株式会社ミスミ
日本企業体
金型事業グループ

「カートリッジヒータ -出力指定タイプ-」 仕様変更のご案内

カートリッジヒータ -出力指定タイプ- MCHV

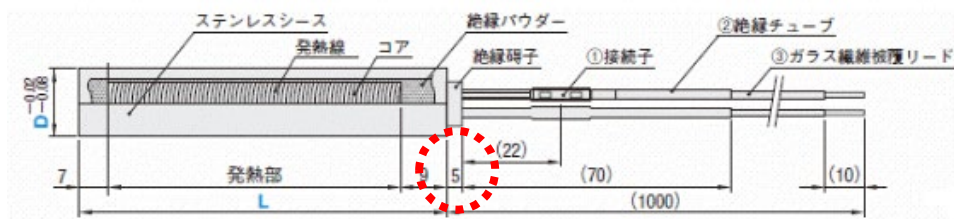
絶縁碍子のカタログ寸法誤表記を修正いたします。

【変更前】

絶縁碍子 4mm

【変更後】

絶縁碍子 5mm

※左記は変更後の外形図です
